新竹縣政府工程查核代表照片表

工程名稱：109 年度公立國民中小學老舊廁所整修計畫(第三次)工程

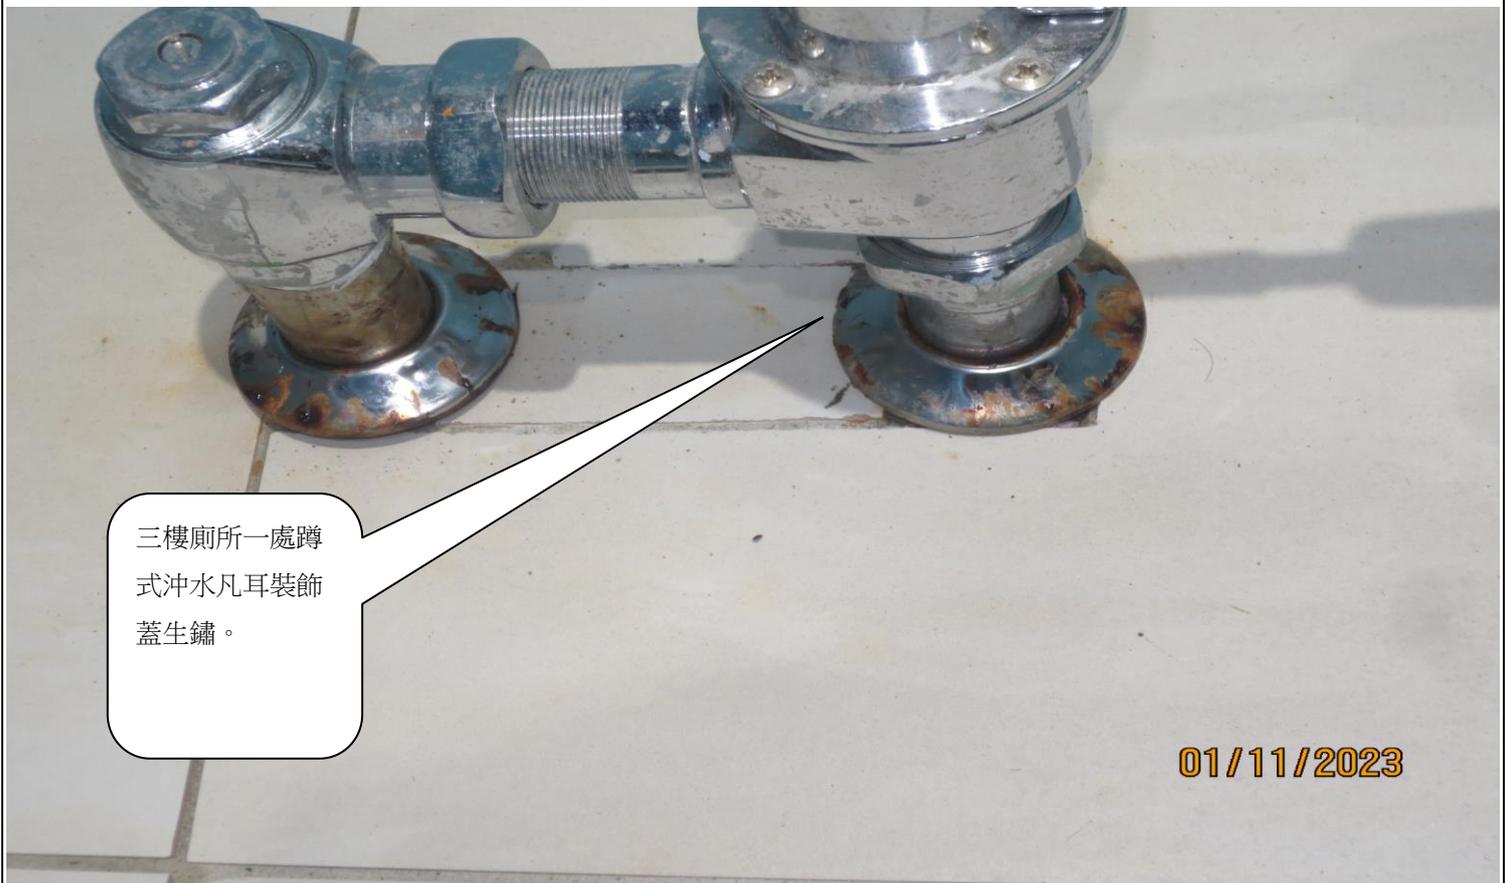
廁所外牆抵石子牆面部分髒污，請清理。

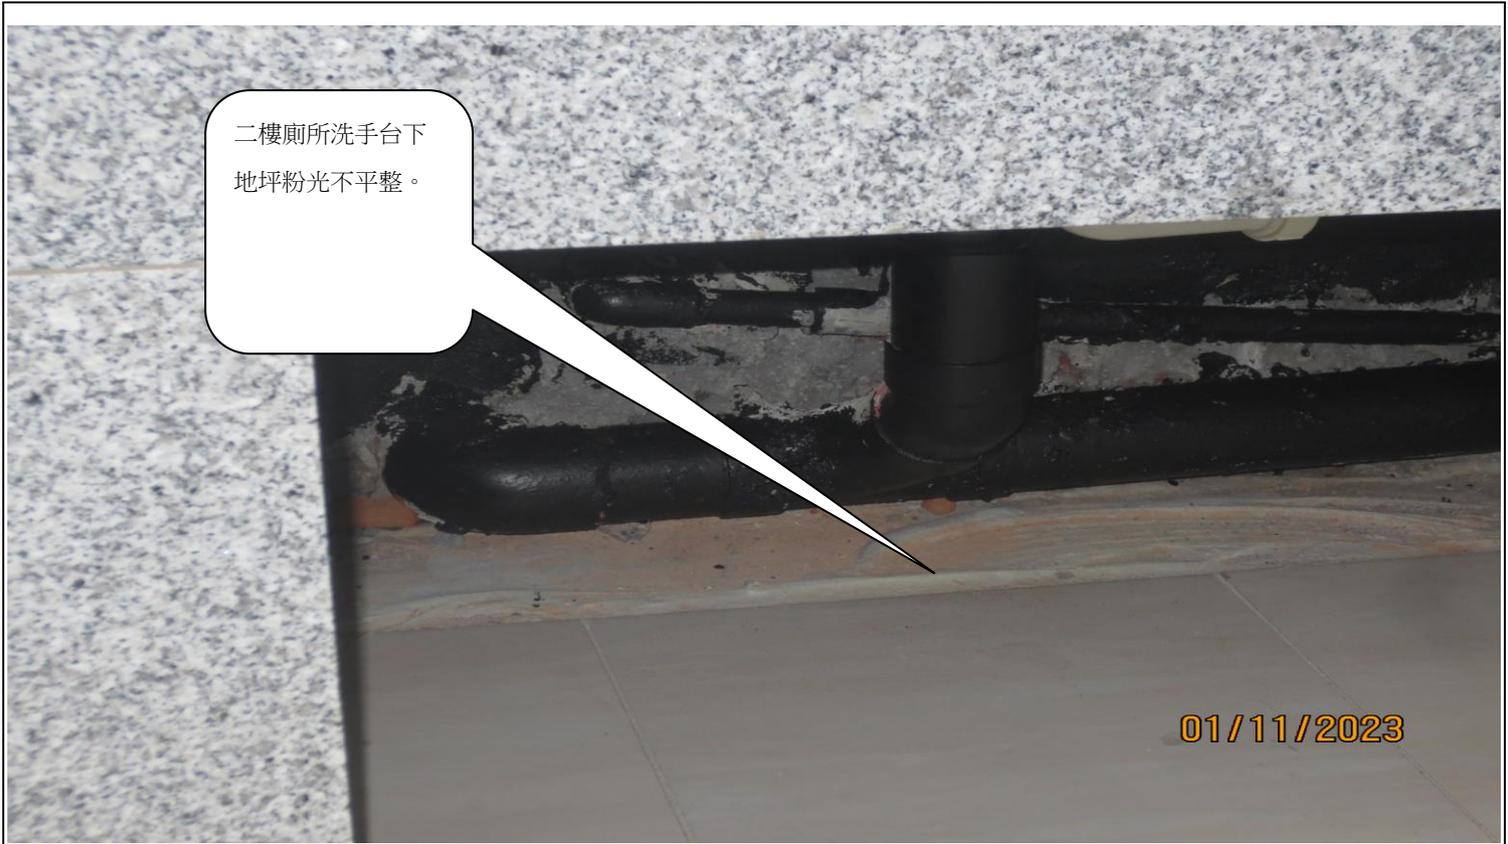
二樓女廁入口角落磁磚地坪一小段高低不平。

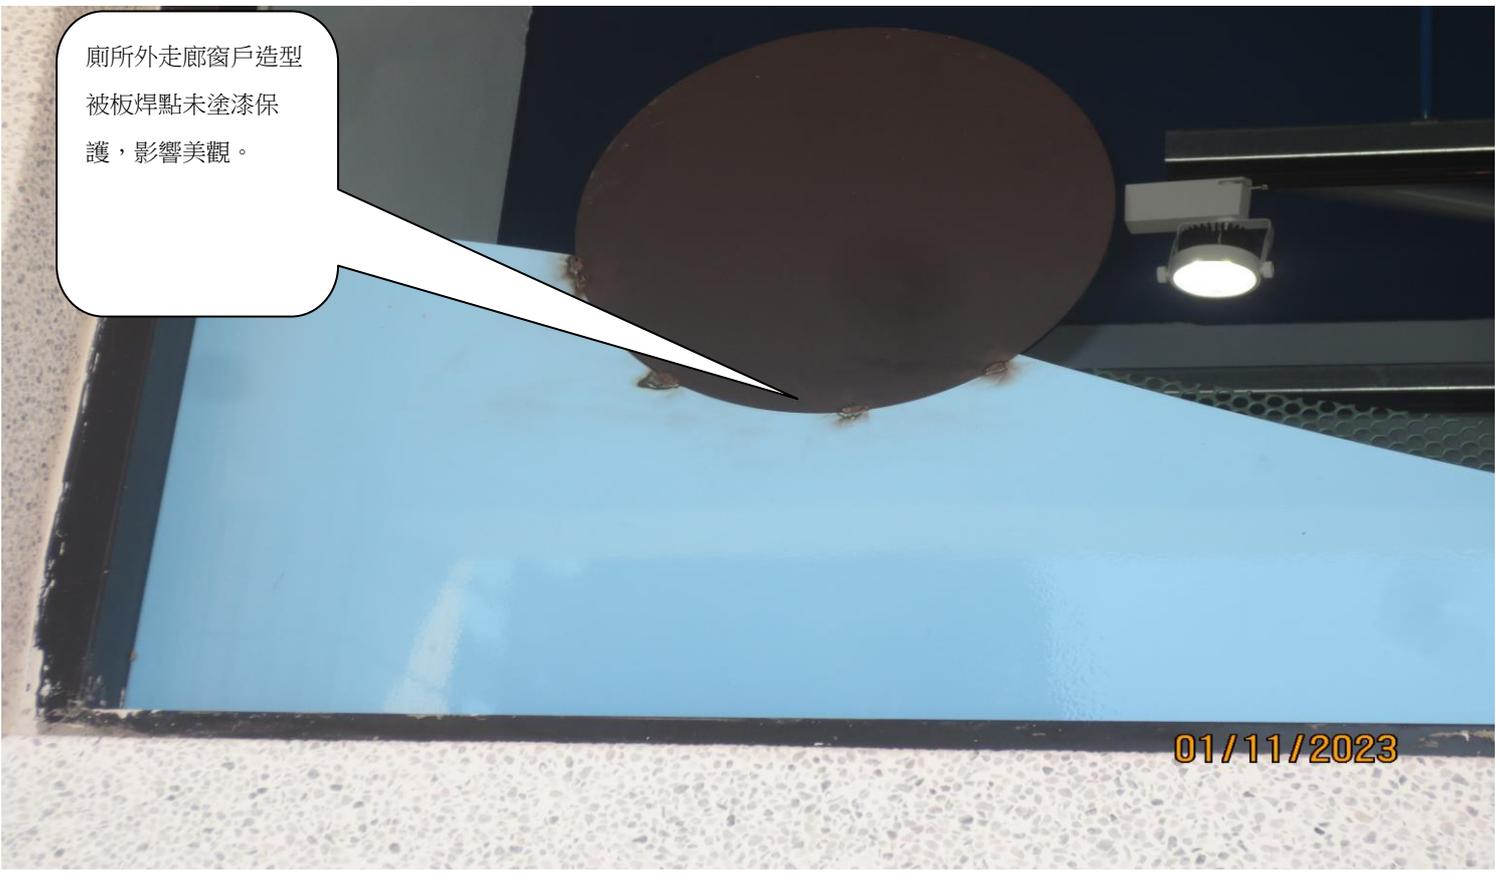
二、三樓廁所平頂
(天花板)舊有出線盒
未封閉，影響美觀，
另孔洞需補平。

二、三樓廁所平頂(天花板)舊有出線盒未封閉，影響美觀，另孔洞需補平。

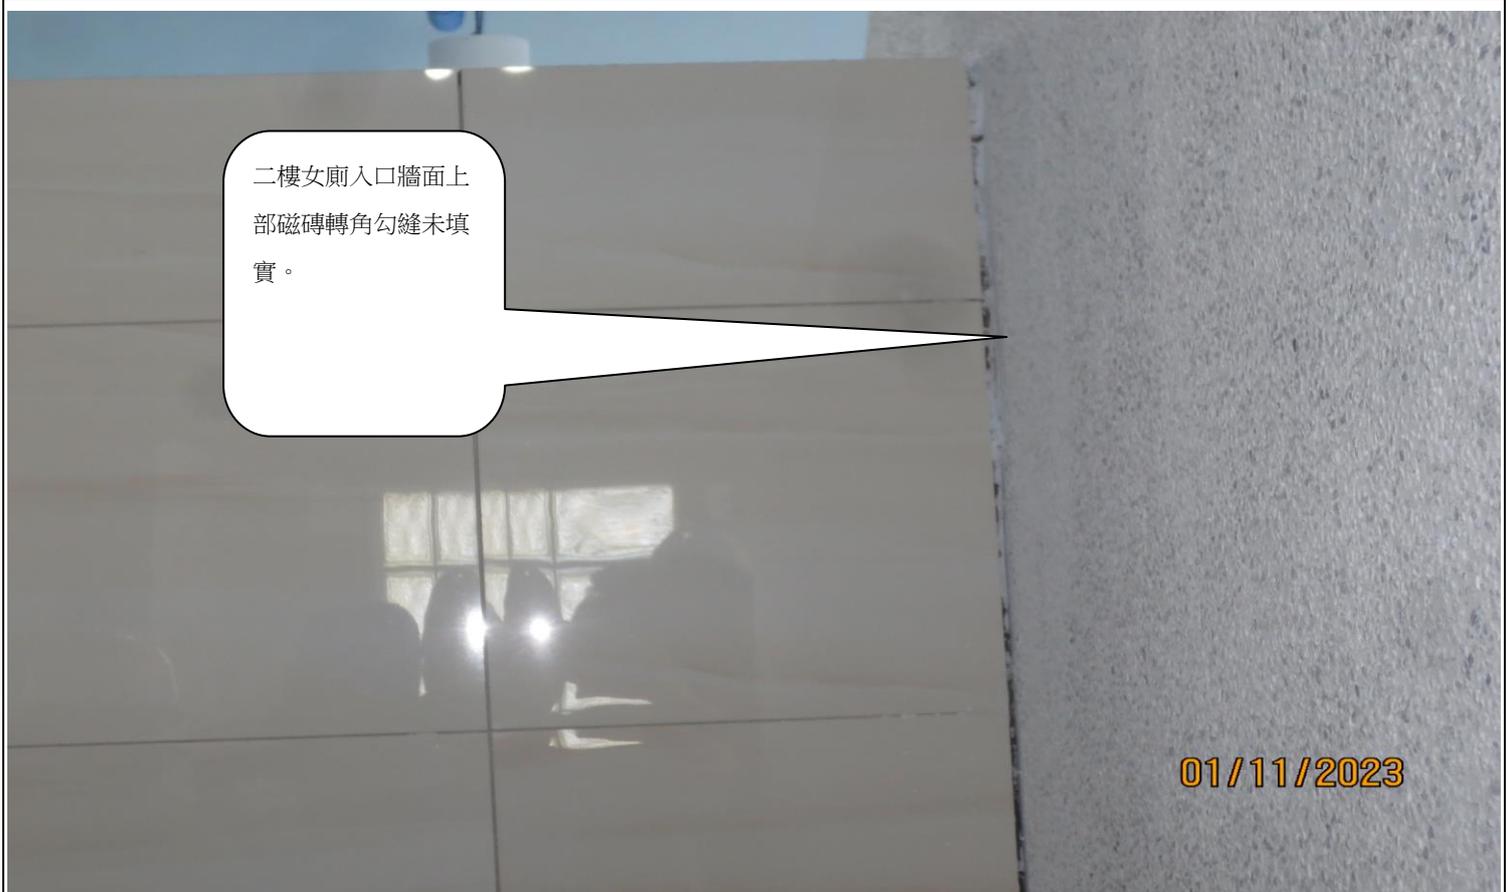
二樓廁所洗手台抵石子牆面局部油漆汙損，矽膠填縫線型不平順。
